改善箇所説明図

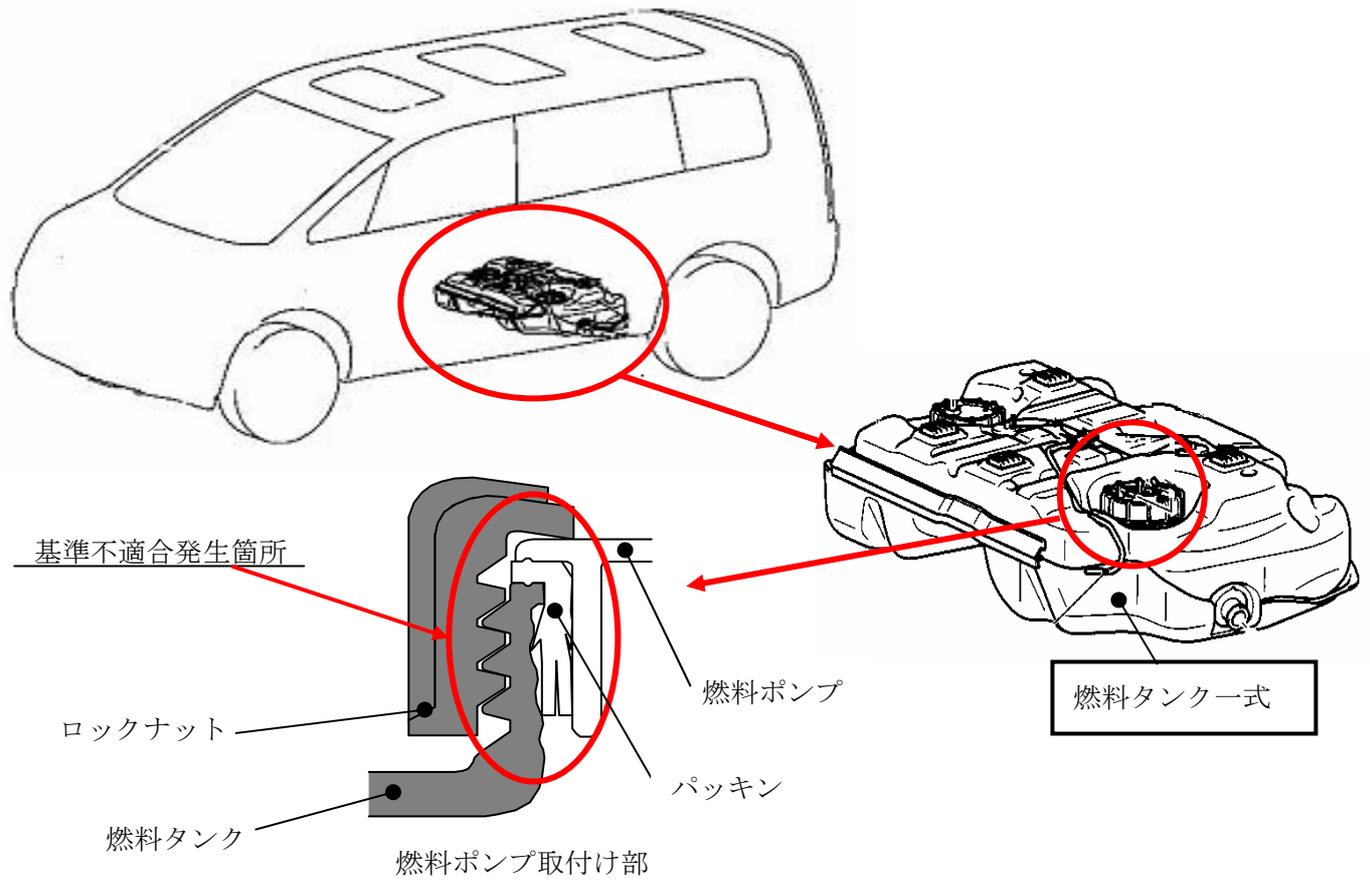
燃料タンクの成形行程が不適切なため、燃料ポンプ取付け部の形状が悪いものがある。そのため、そのままの状態で使用を続けると、燃料ポンプを固定するナットの締付力が低下し、燃料満タン時に燃料が漏れるおそれがある。

全車両、燃料タンクの製造ロットを確認し、該当するものは、燃料タンク一式を良品と交換する。

識別：エンジンルーム内の車両銘板右側取付けクリップに白または黄色のペイントを塗布する。
